## 改善箇所説明図

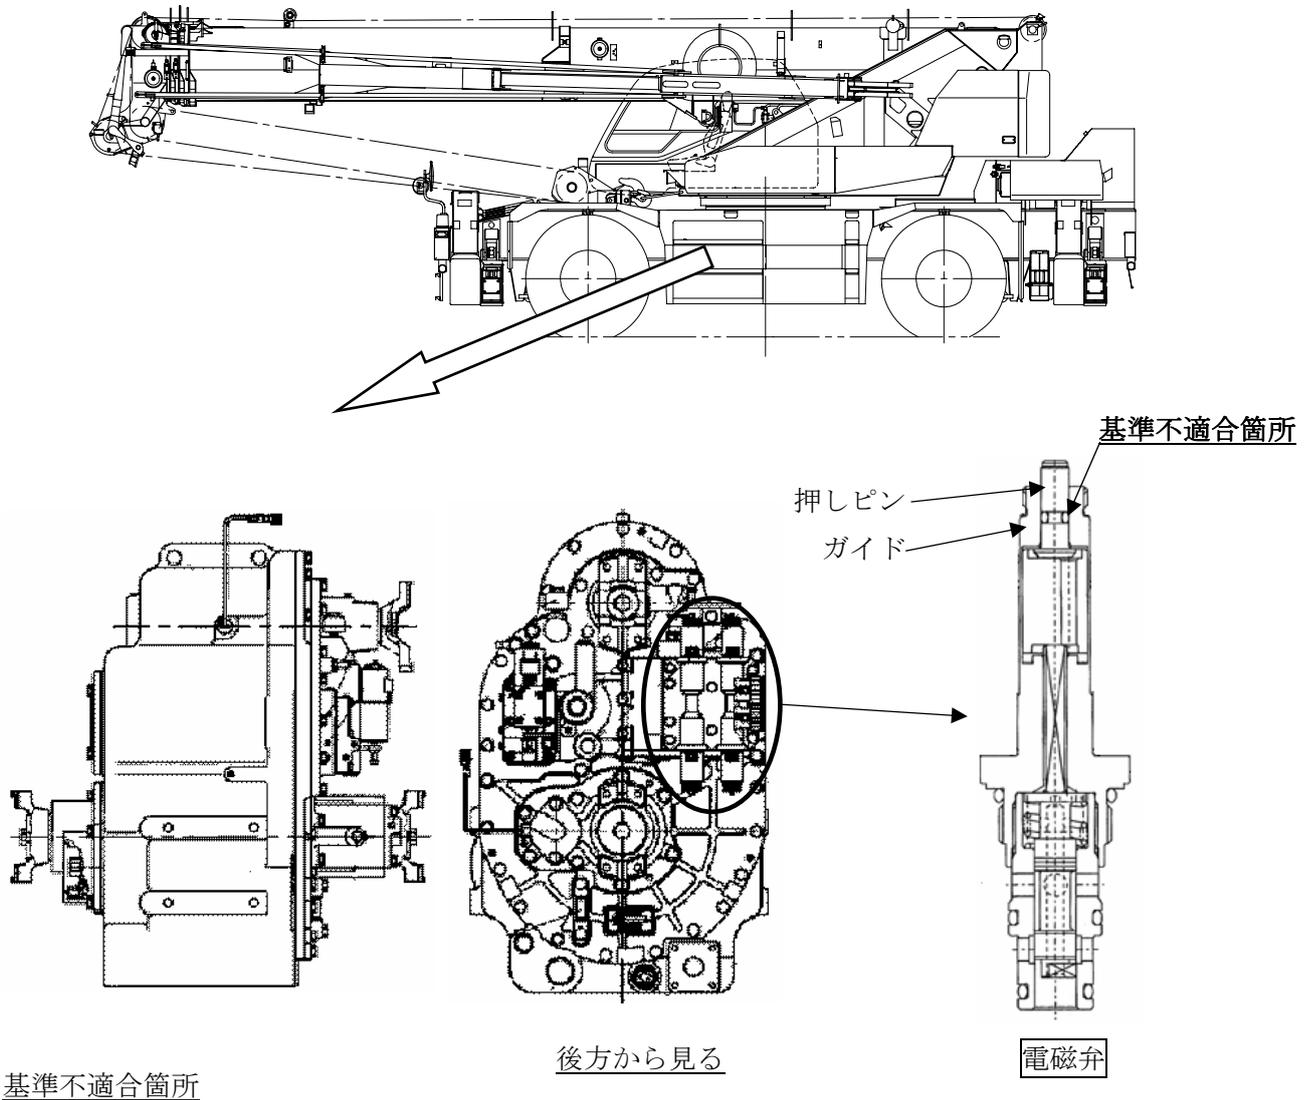
基準不適合箇所

トランスミッションのシフト切替用電磁弁の押しピン用ガイド穴に、加工不良のものがある。そのため、寒冷時の暖機運転完了前に、一旦前進操作をした直後シフトレバーを後進に切り替えた場合、シフト切替用電磁弁が戻り不良を起こして前進状態となるおそれがある。

走行距離を確認して 9000km 未満の場合は良品の電磁弁と交換する。

識別： 電磁弁のコイルに白色マーキングを実施する。
